改善箇所説明図

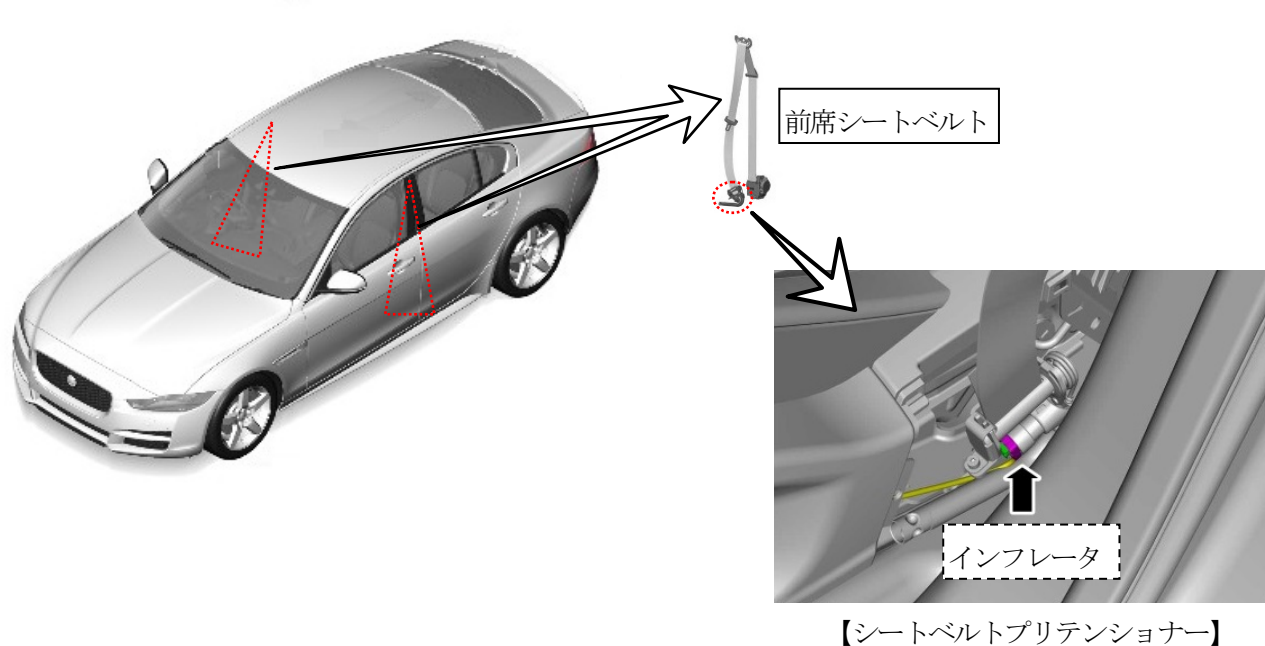
基準不適合発生箇所

座席ベルトのシートベルトプリテンショナーにおいて、製造管理が不適切なため、点火剤が設計通り調合されていないものがある。そのため、衝突時にシートベルトの弛みを巻きとることができず、乗員が過度の傷害を負うおそれがある。

改善の内容

全車両、前席シートベルトの製造日付を点検し、製造不良ロットに該当する場合、シートベルトを良品に交換する。

助手席ドアチェックアームのボディ上側取付けボルトに白ペイントを塗布する。
